改善箇所説明図

改善の内容

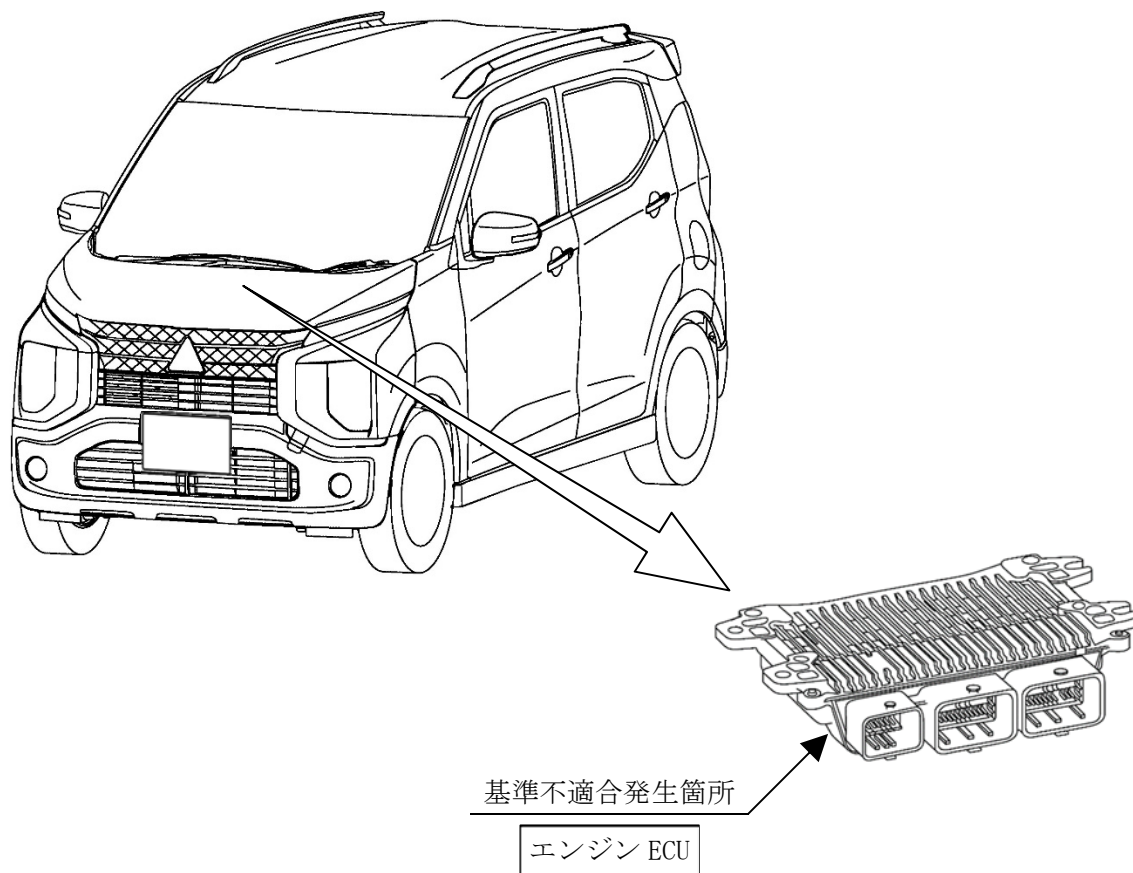
エンジン制御装置（ECU）において、発電機の制御ロジックが不適切なため、バッテリーの充電率が低い状態で、冷機始動直後の走行や長い下り坂を走行した場合、エンジンの負圧が低下する場合があります。そのためブレーキ倍力装置への負圧供給が不足して、最悪の場合、ブレーキペダルの操作力が増大し、制動停止距離が長くなるおそれがある。

全車両、エンジン ECU の制御プログラムを対策仕様書き替える。

注：図中の 内は、プログラムを書き替える部品を示す。

識別：運転席側ドアロアヒンジにあるピン頭部に、白または黄色ペイントを塗布する。
